松下电器产业株式会社 电化住宅设备机器公司
 马达经营单位 产业马达事业领域

**伴随锂电池运输规则的变更
 AC伺服电动机编码器用选购品的
 锂金属电池组件也随之变更的通知**

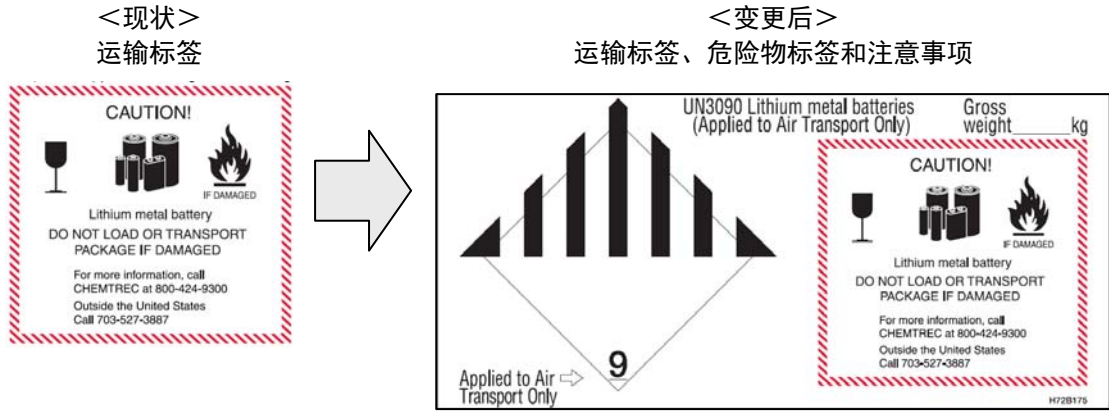
- 对象机种： DV0P2990、DV0P2060 的包装规格。
- 变更理由： 由于锂金属电池（UN3090）的 2013 年航空危险物规则书（IATA 等）的变更，根据豁免制度符合危险物的包装标准 968 的“Section IB”。
- 变更内容： 按照航空危险物运输规则书（IATA 等）的包装标准，变更为在运输标签上追加标示危险物标签和注意事项的包装规格。
 - 标示示例请参照附页 2/2 页。
 - 在此次变更中，产品的性能和特性不发生变更。

* 由于标示内容的关系，尺寸也发生变更。

1 个包装内的装入数量：
 “1~20 台”

“1~40 台”
 （即使为 1 台，也按上述包装发货）
